三亚无忧·海棠序项目建设工程设计变更方案

SANYA WUYOU · HAITANG SEQUENCE PLANNING AND DESIGN PROPOSAL

2#办公楼调整前后对比图纸 (首层)

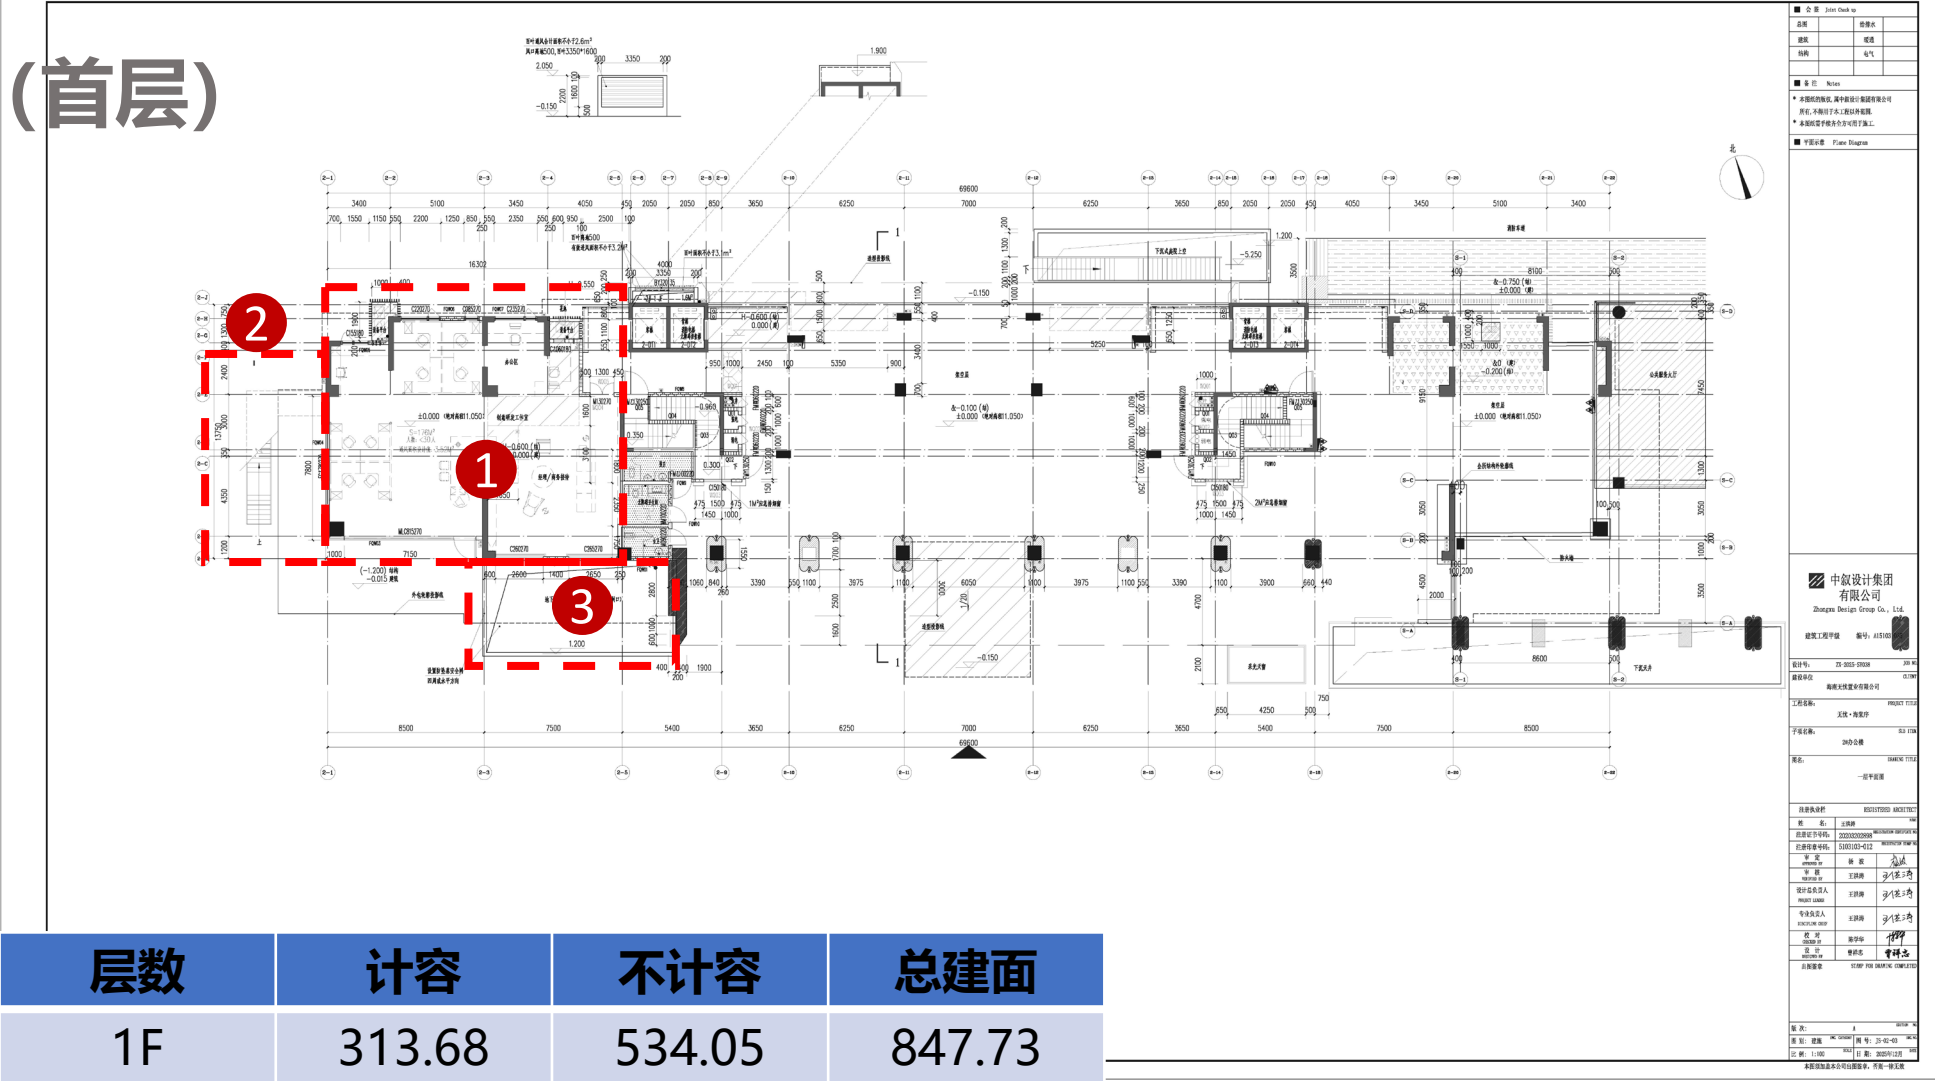
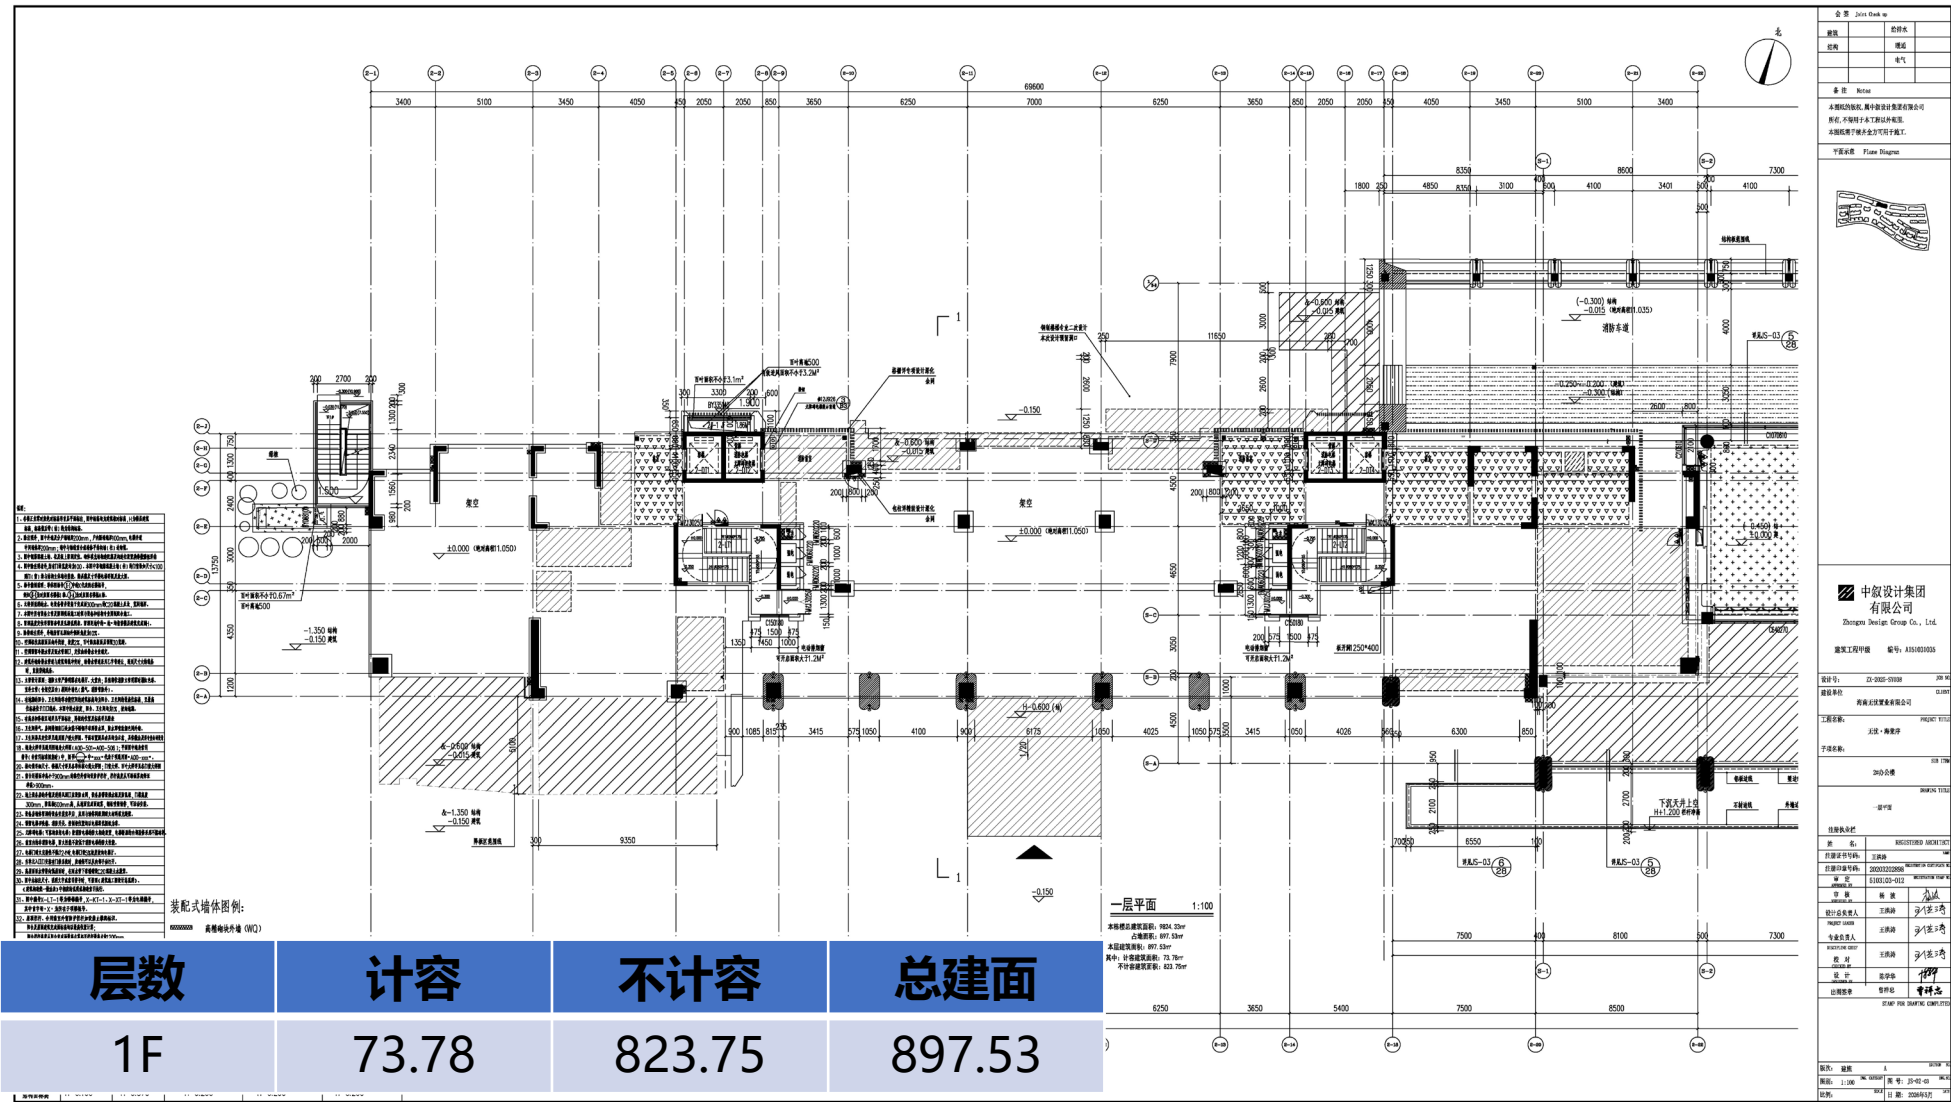
- (1) 取消首层西侧办公用房，调整为架空层;
- (2) 主楼西侧室外楼梯取消，增加地下室出地面楼梯间;
- (3) 取消该处下沉式庭院;

2#办公楼调整前后对比图纸（二层）

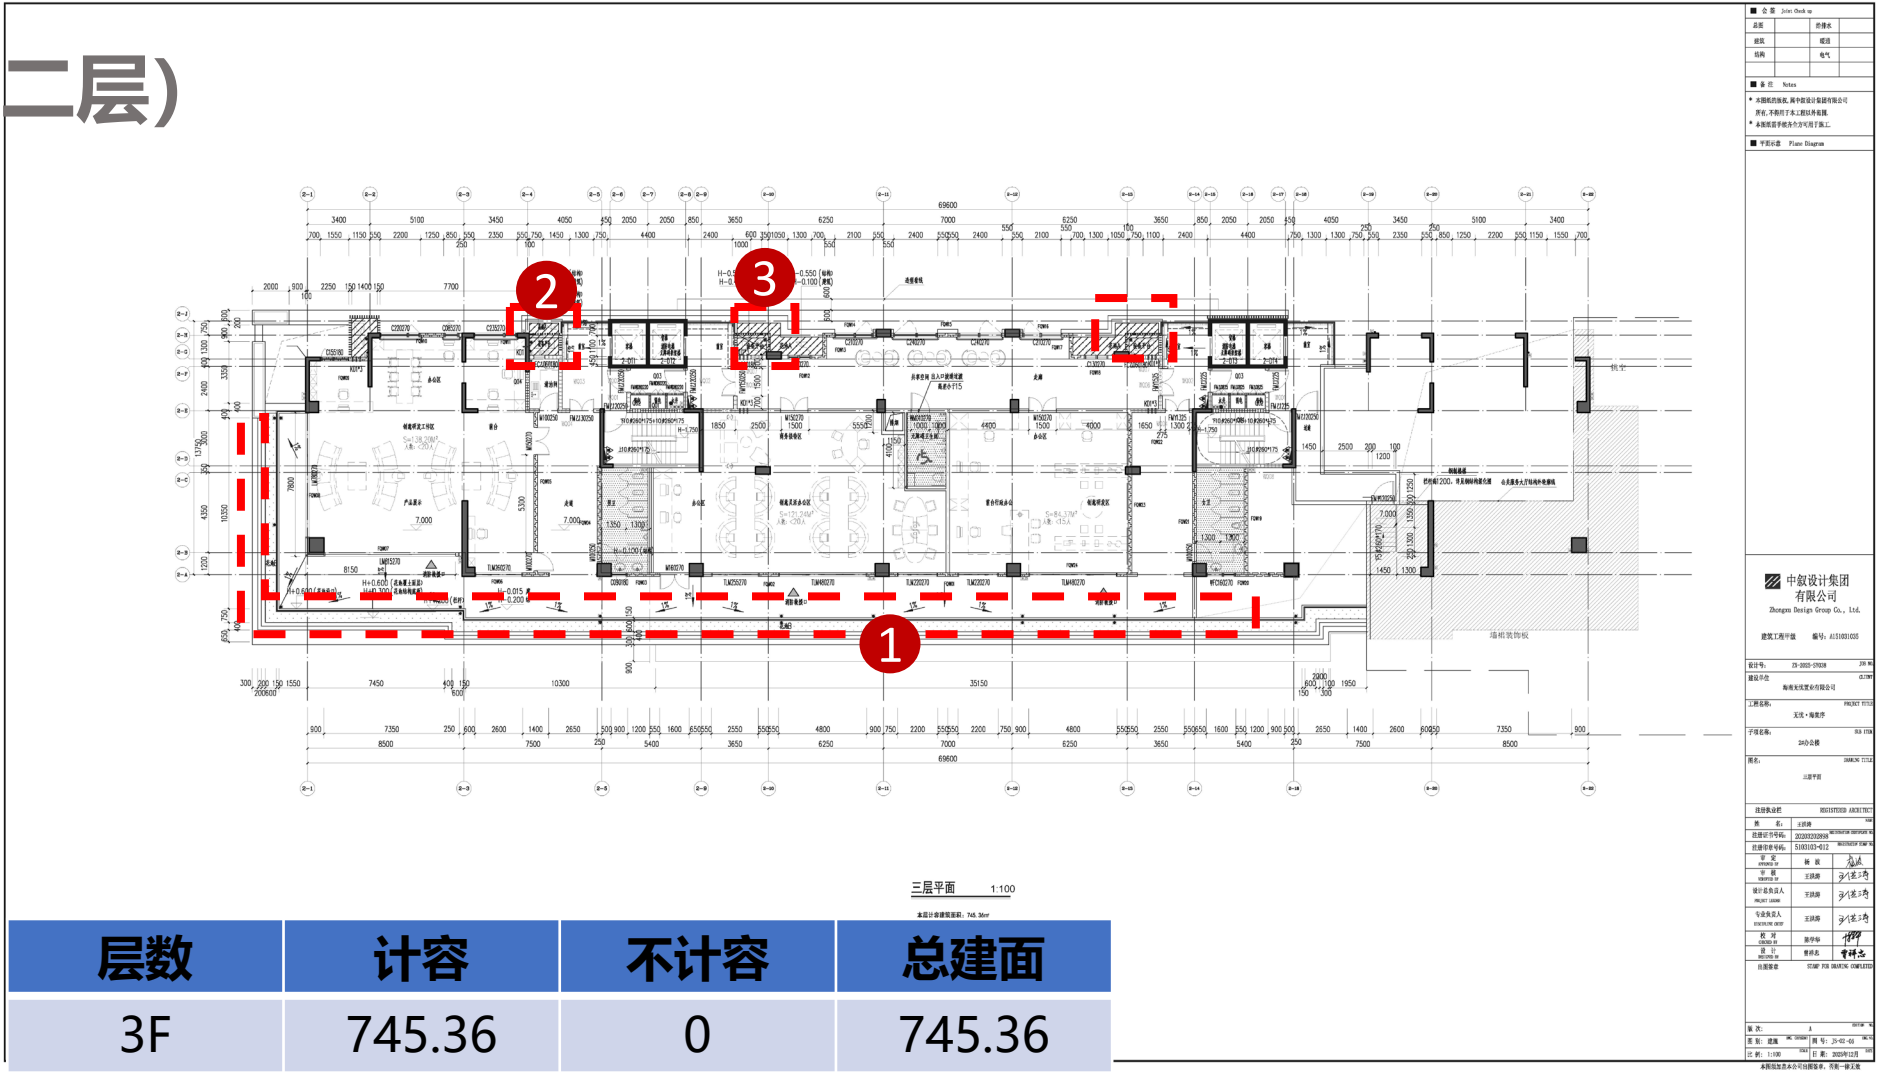
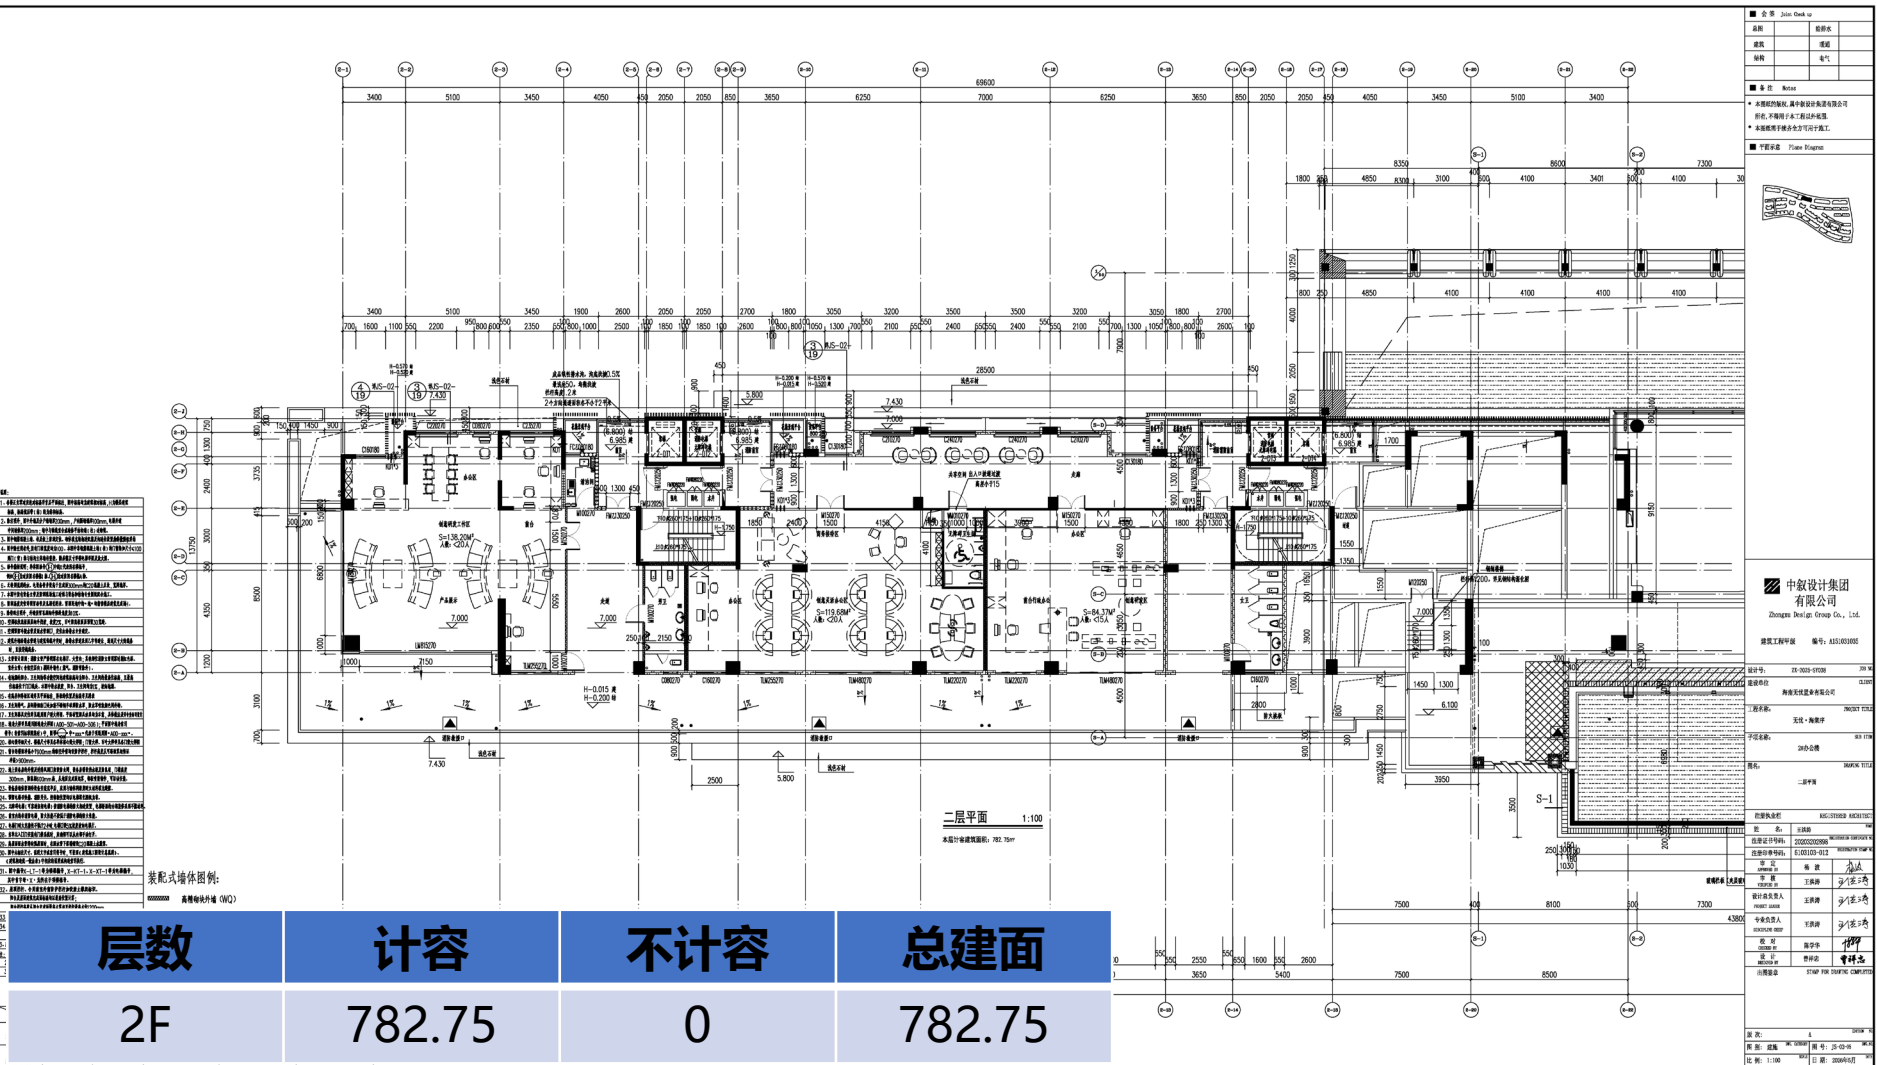
- (1) 提升整体外立面效果，花池后期维护成本高，养护不佳影响建筑立面品质，本次取消花池，优化外廊尺寸；
- (2) 经空调负荷计算可取消此处设备平台，此处取消设备平台及花池，优化外廊尺寸；
- (3) 此处取消花池，优化外廊尺寸，调整设备平台位置至外侧；（右侧余同）
